追 補
(添付書類十)

追補 1

「5. 重大事故の発生及び拡大の防止に必要な措置を実施 するために必要な技術的能力」の追補

(2号炉)

第 1.3-6 図 可搬型代替直流電源設備による主蒸気逃がし安全弁（自動減圧機能）開放 概要図

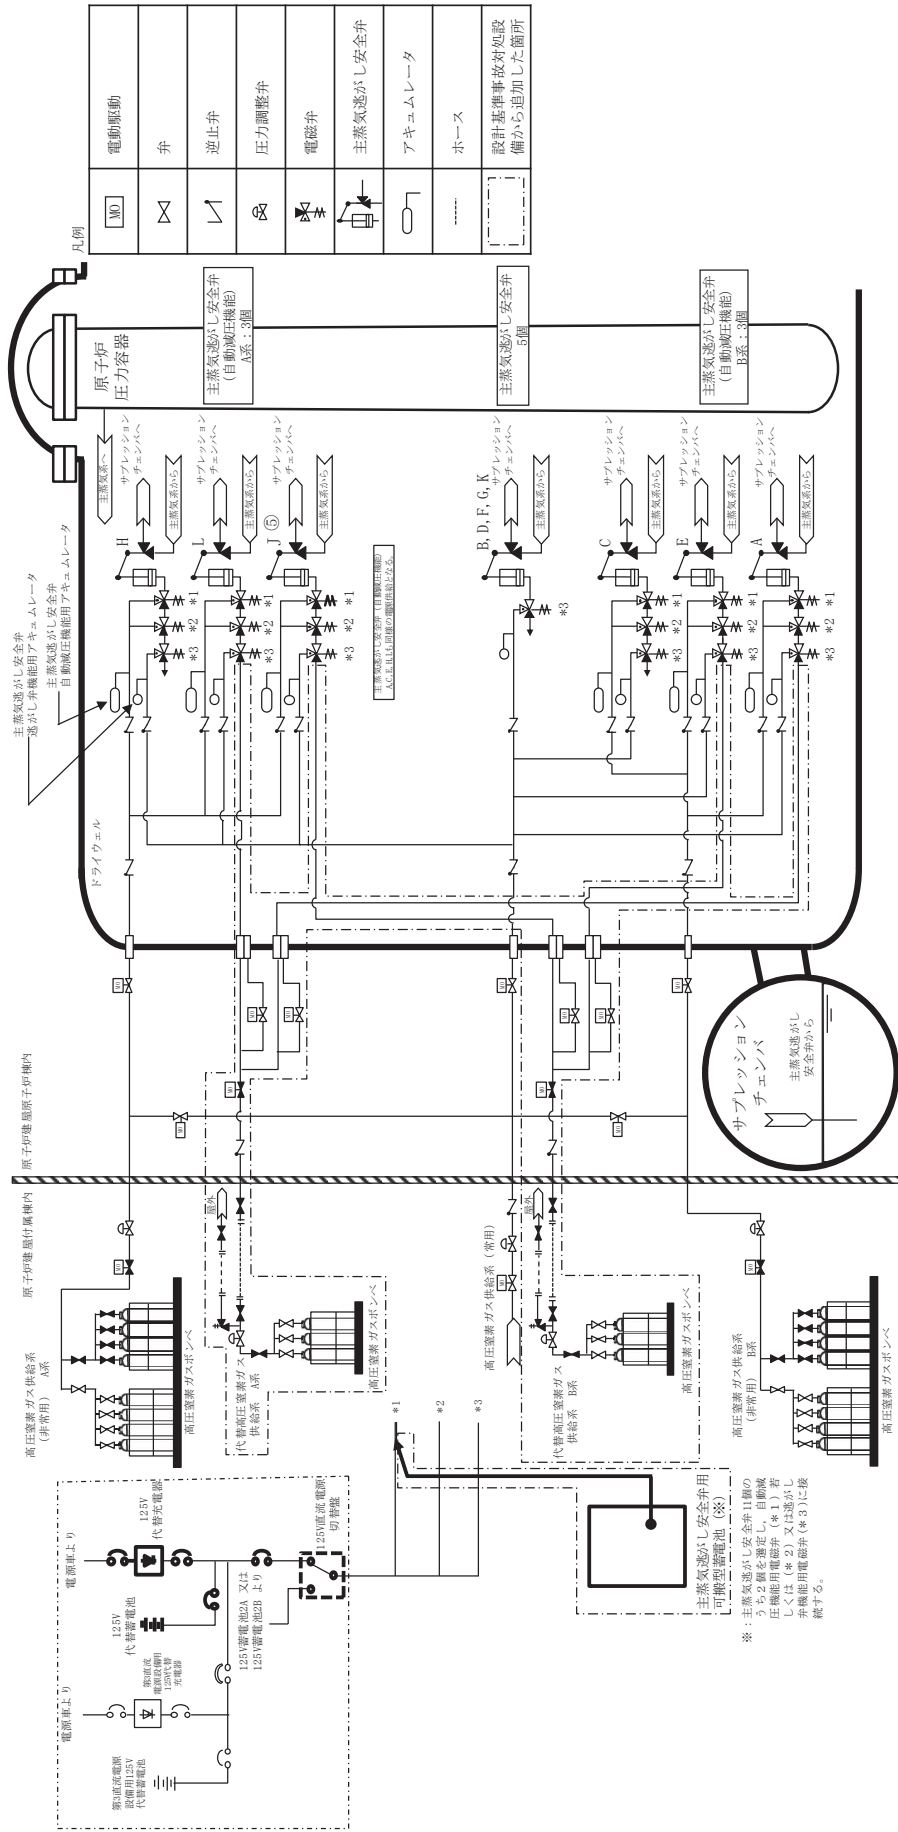
「第 1.3-6 図 可搬型代替直流電源設備による主蒸気逃がし安全弁(自動減圧機能)開放 概要図」, 「第 1.3-8 図 主蒸気逃がし安全弁用可搬型蓄電池による主蒸気逃がし安全弁(自動減圧機能)開放 概要図」, 「第 1.3-17 図 重大事故等時の対応手段選択フローチャート」を以下のとおり変更する。

注：可搬型代替直流電源設備による電源供給については、主蒸気逃がし安全弁（自動減圧機能）用電磁弁 A系への接続を示す。

第 1.3-17 図 重大事故等時の対応手段選択フローチャート (1/3)

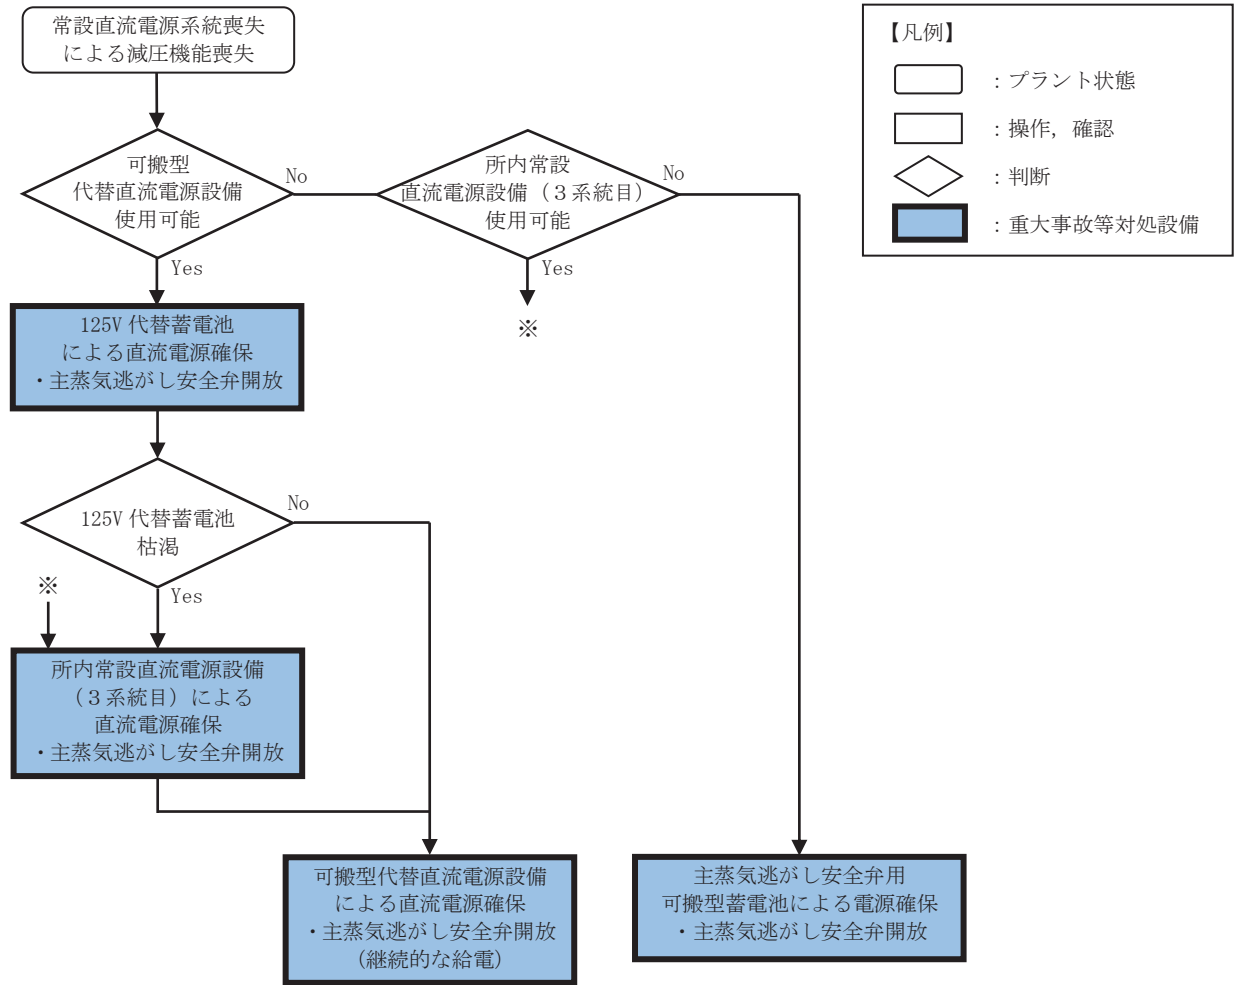
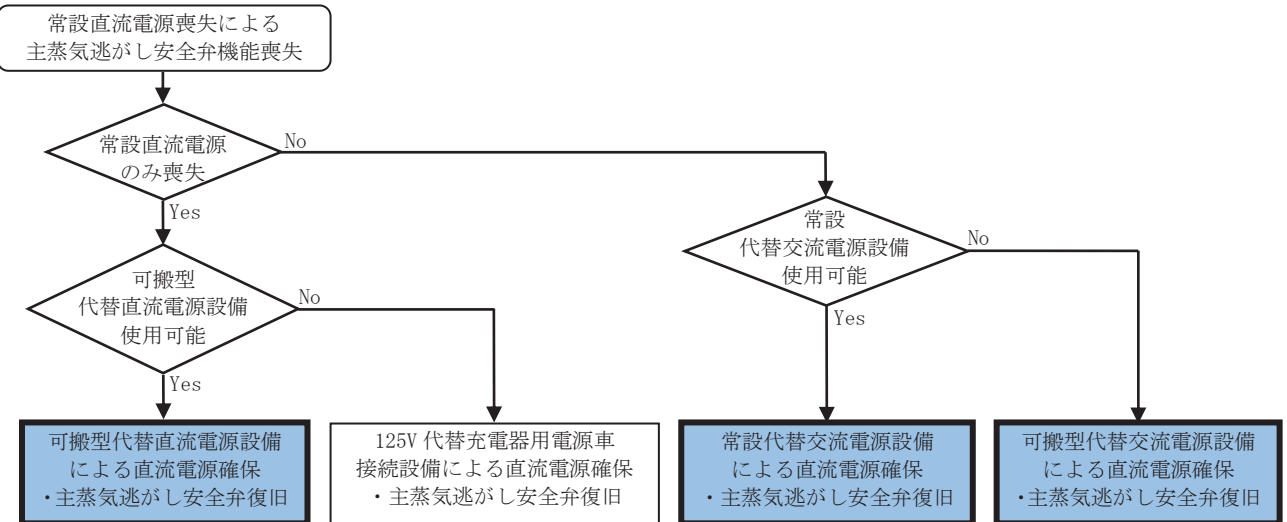
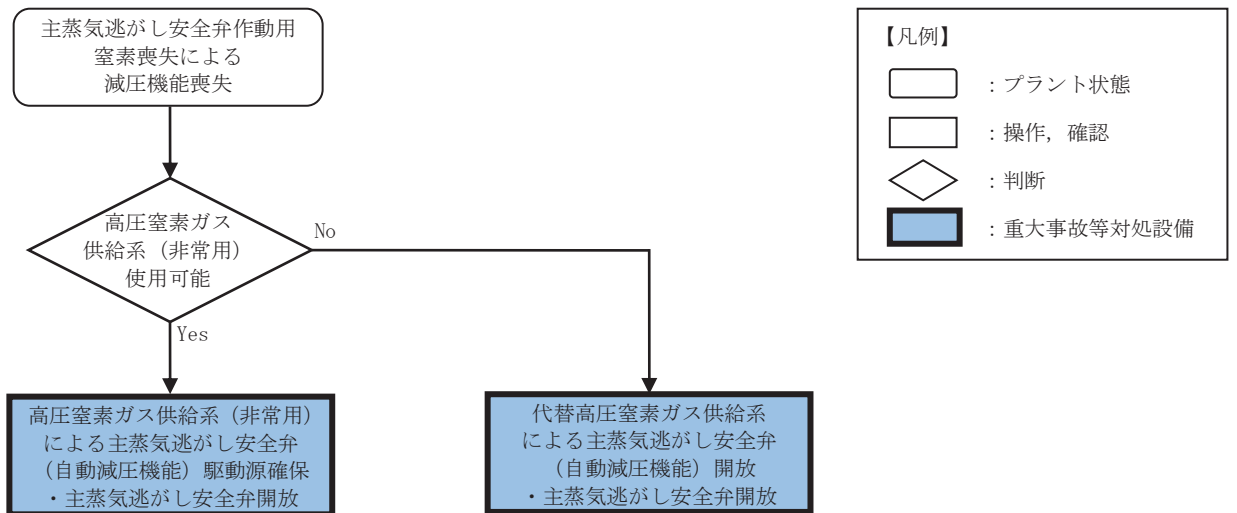
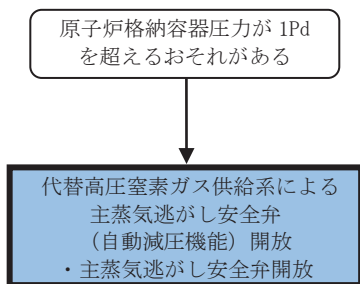
重大事故等時の対応手段の選択方法は以下のとおり。対応手段の選択フローチャートを第 1.3-17 図に示す。

常設直流電源系統喪失により主蒸気逃がし安全弁が作動しない場合、可搬型代替直流電源設備(給電準備が完了するまでの間は 125V 代替蓄電池又は第 3 直流電源設備用 125V 代替蓄電池を使用)若しくは主蒸気逃がし安全弁用可搬型蓄電池により直流電源を確保して主蒸気逃がし安全弁を作動させて発電用原子炉を減圧する。

常設直流電源喪失により主蒸気逃がし安全弁が作動しない場合、可搬型代替直流電源設備又は 125V 代替充電器用電源車接続設備により直流電源を確保して主蒸気逃がし安全弁の機能を復旧する。
